南京市建设工程施工图设计审查管理中心

关于 2023 年度“图审中心审查质量月” 抽查情况的通报

图 1

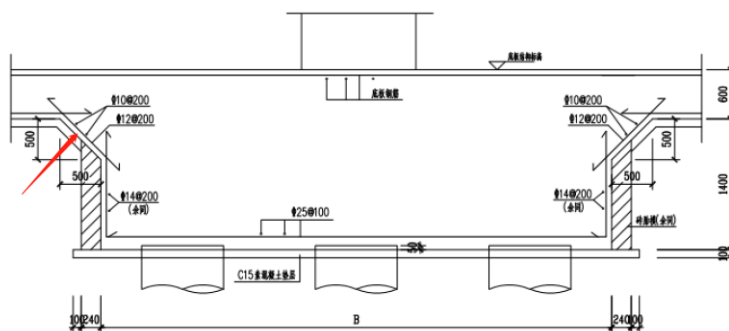
如下图 1 箭头所示部位，柱墩与底板连接加腋斜板部位的斜筋数量需满足承载力计算要求，不能仅配置 $\Phi 12@200$ 构造钢筋。加腋处配筋不足会导致该处水平裂缝延伸进柱墩内部，进而柱冲切高度不足产生柱根部裂缝，引起底板柱根区域渗水。

图 2

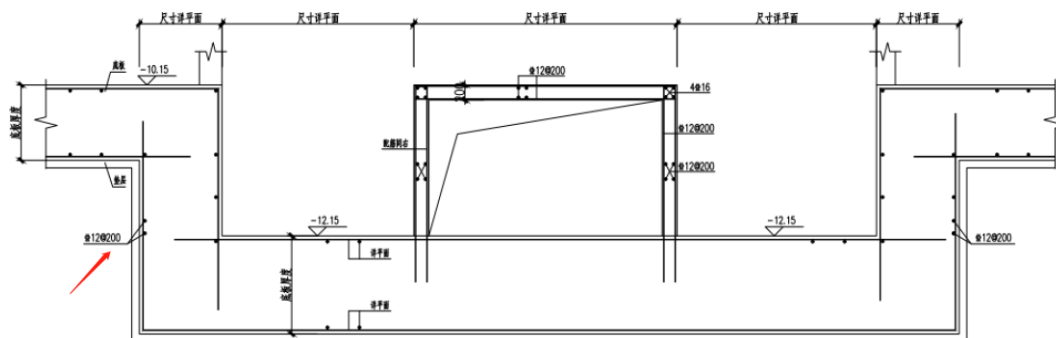
如下图 2 箭头所示部位，电梯基坑侧壁为直壁时，侧壁水平钢筋为抗裂分布构造筋，施工图审查不必要求该水平构造筋满足最小配筋率。
